**Avis délibéré de la mission régionale d'autorité
environnementale sur le projet agrivoltaïque de 14,45
MWc porté par la société RWE sur la commune de
Heume-l'Eglise (63)**

Avis n° 2025-ARA-AP-2015-N11778

Avis délibéré le 13 mars 2026

Figure 3 : Carte de localisation des zones humides (Source : étude d'impact)

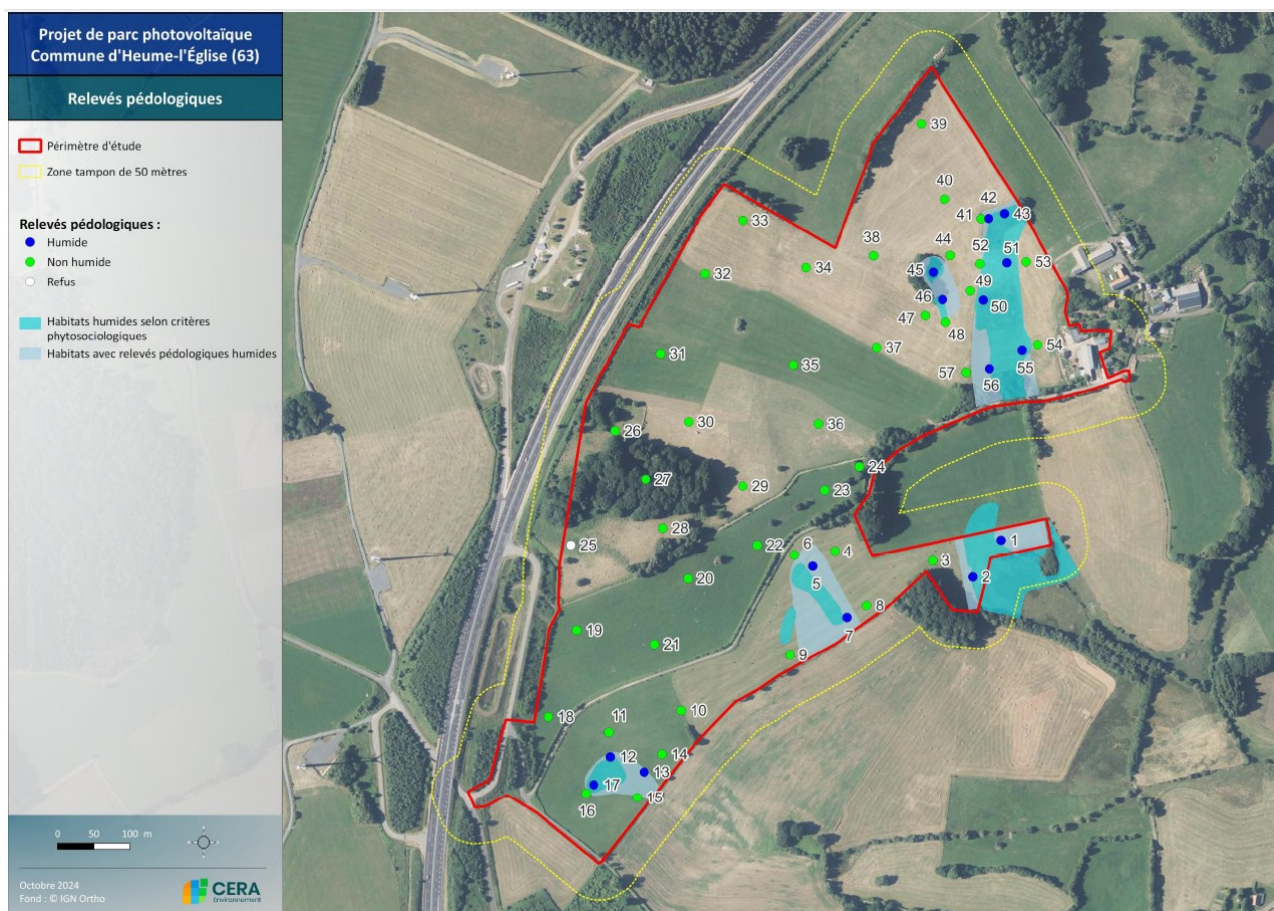
Une caractérisation des **zones humides** de la zone d'étude a été conduite, se fondant sur les critères pédologiques et floristiques du code de l'environnement. Des sondages pédologiques ont été effectués dans la zone d'implantation⁸. Les fonctionnalités des zones humides ne sont pas détaillées et la superficie de ces zones n'est pas indiquée. Les zones humides sont qualifiées à enjeux faibles à forts.

- de joindre au dossier soumis à enquête publique l'annexe comprenant le volet nature de l'étude d'impact ;
- de détailler les superficies des zones humides relevées sur la zone d'étude, et de relever le niveau d'enjeu relatif à ces zones ;
- de détailler la localisation des espèces exotiques envahissantes et espèces patrimoniales contactées sur la zone d'étude, en particulier la Gentiane jaune ;
- de démontrer l'absence d'impact résiduel du projet sur les espèces, dont des espèces protégées ; le cas échéant, de reprendre la séquence ERC avec une attention particulière portée à l'évitement de la destruction des habitats des espèces protégées et de conclure en conséquence si une autorisation dérogatoire de destruction

Figure 4 : Carte de synthèse des mesures prévues et de leur localisation (Source : étude d'impact)

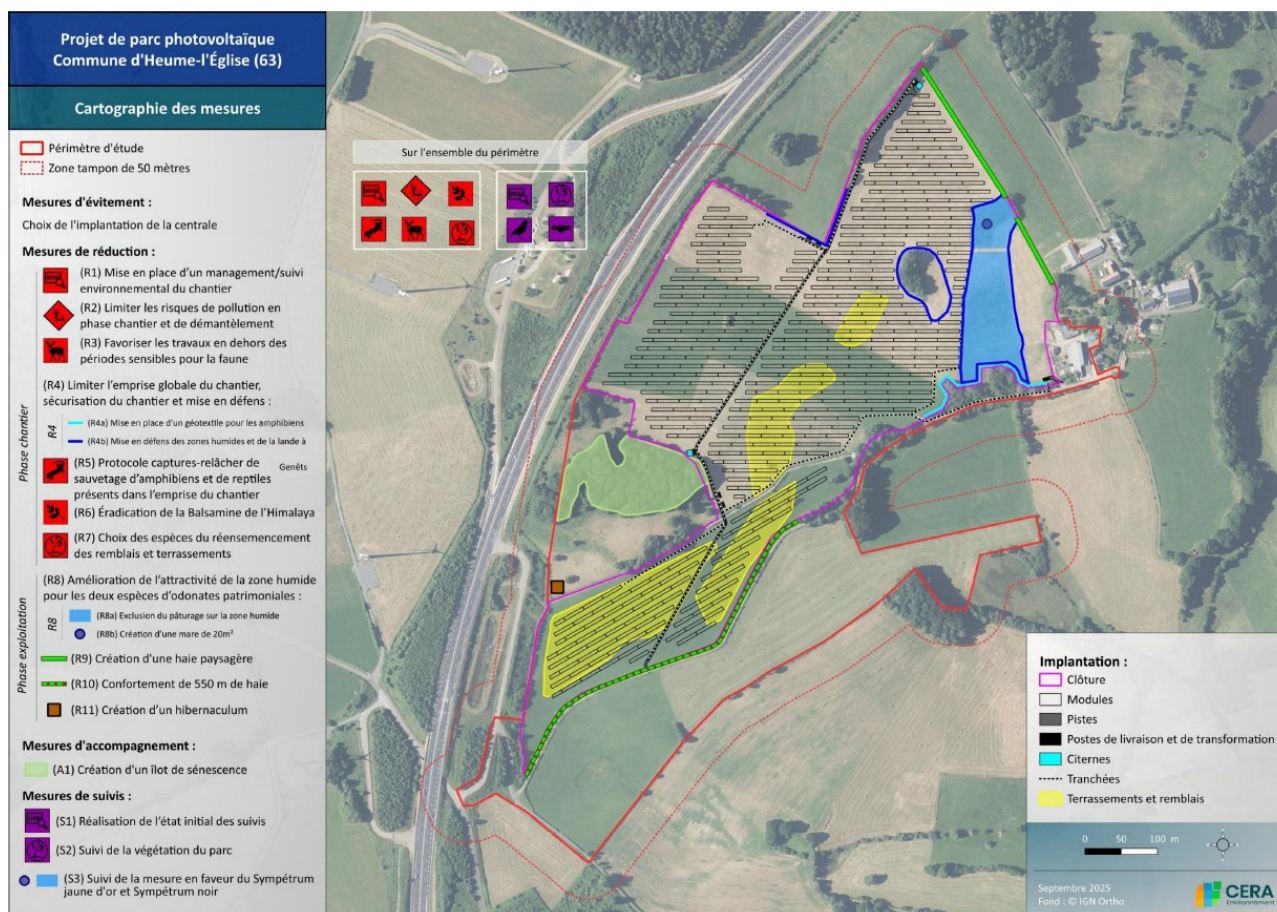
Le projet est localisé sur des zones agricoles de pâturages et évite par conséquent la plupart des habitats de reproduction des espèces présentes. Néanmoins, plusieurs de ces espèces sont des espèces caractéristiques du bocage (Pie-grièche écorcheur, Chardonneret élégant, Milan royal, chiroptères, etc.) qui utilisent les zones ouvertes en tant que territoire de chasse. La bibliographie disponible mentionne également l'impact des parcs photovoltaïques sur les territoires de chasse des chiroptères. Par conséquent, même avec une préservation des habitats de reproduction, la fonctionnalité du site pour lesdites espèces sera dégradée. L'argument d'habitats de reports disponibles localement n'est pas recevable pour conclure à l'absence d'impacts résiduels non significatifs sur les espèces concernées, dont des espèces protégées.
